**Vorhabenbezogener Bebauungs-
plan und örtliche Bauvorschriften
Kirchheim - „REWE Im Franzosenge-
wann“**

Begründung gemäß § 9 Absatz 8 BauGB

Vorschlag 2:

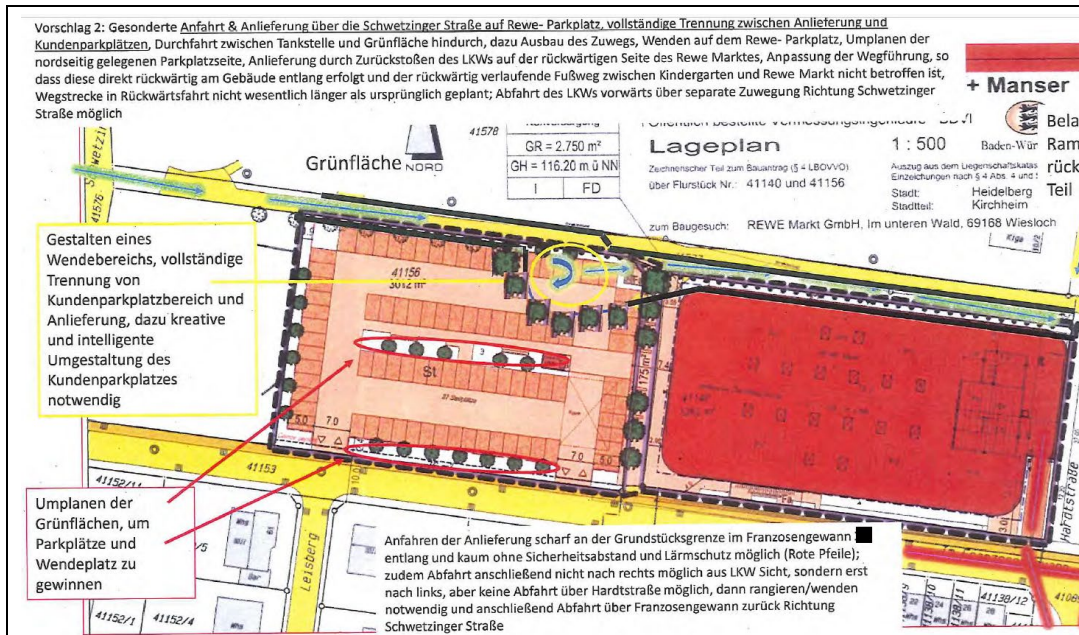
Wie Vorschlag 1, jedoch Zufahrt der LKW von der Schwetzingen Straße über die nördlich des bestehenden markts verlaufende Straße; Wenden der LKW auf einer eigenen Fläche im Bereich der bislang geplanten Stellplatzanlage, dadurch vollständige Trennung zwischen Anlieferung und Kundenparkplätzen, Anlieferung durch Zurückstoßen des LKWs auf der rückwärtigen Seite des Rewe Marktes.

Vorschlag 3:

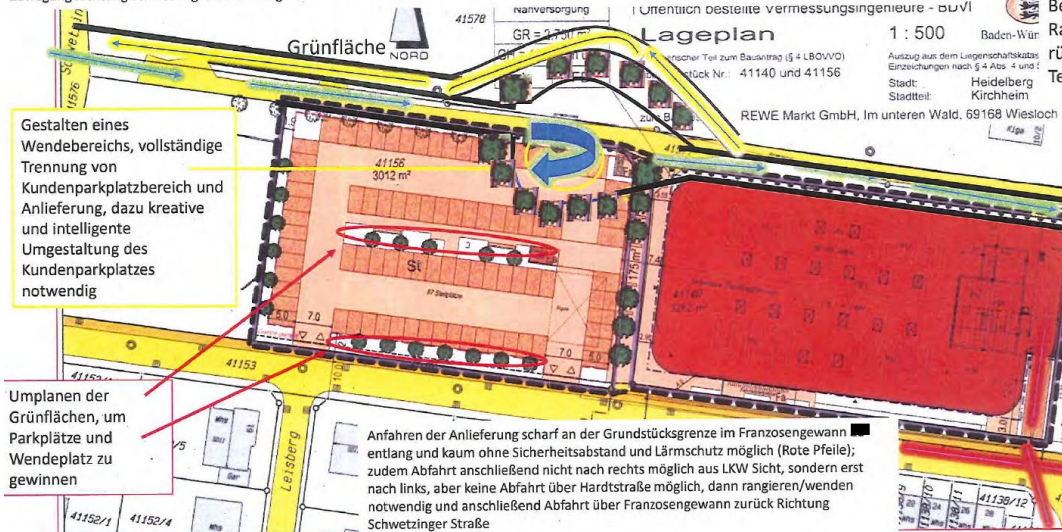
Wie Vorschlag 2. Allerdings soll das Wenden der LKW nördlich des Marktfläche auf städtischen Flächen erfolgen.

Vorschlag 3: Gesonderte Anfahrt & Anlieferung über die Schwetzingener Straße auf Rewe- Parkplatz, vollständige Trennung zwischen Anlieferung und Kundenparkplätzen, Durchfahrt zwischen Tankstelle und Grünfläche hindurch, dazu Ausbau des Zuwegs, Wenden „im Rondell“ (kreative Lösung zw Rewe und Stadt HD nötig), Umplanen der nordseitig gelegenen Parkplatzeite, Anlieferung durch Zurückstoßen des LKWs auf der rückwärtigen Seite des Rewe Marktes, Anpassung der Wegführung, so dass diese direkt rückwärtig am Gebäude entlang erfolgt und der rückwärtig verlaufende Fußweg zwischen Kindergarten und Rewe Markt nicht betroffen ist, Wegstrecke in Rückwärtsfahrt nicht wesentlich länger als ursprünglich geplant; Abfahrt des LKWs vorwärts über separate Zuwegung Richtung Schwetzingener Straße möglich

Vorschlag 4:

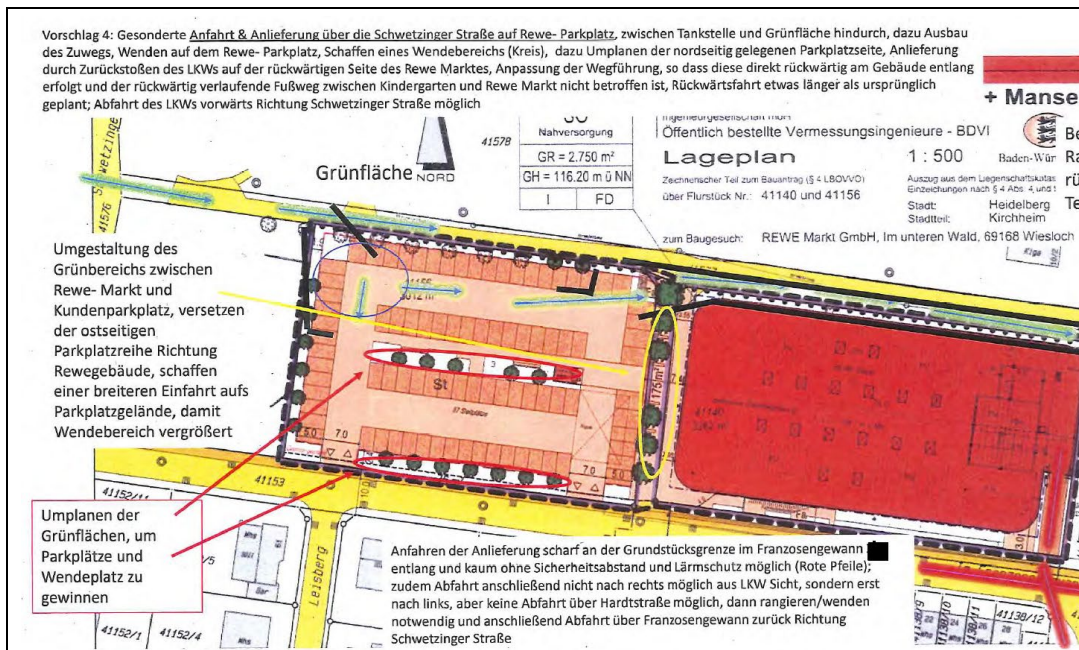
Wie Vorschlag 2, nur Schaffung eines Wendebereichs auf der ursprünglich geplanten Stellplatzanlage.
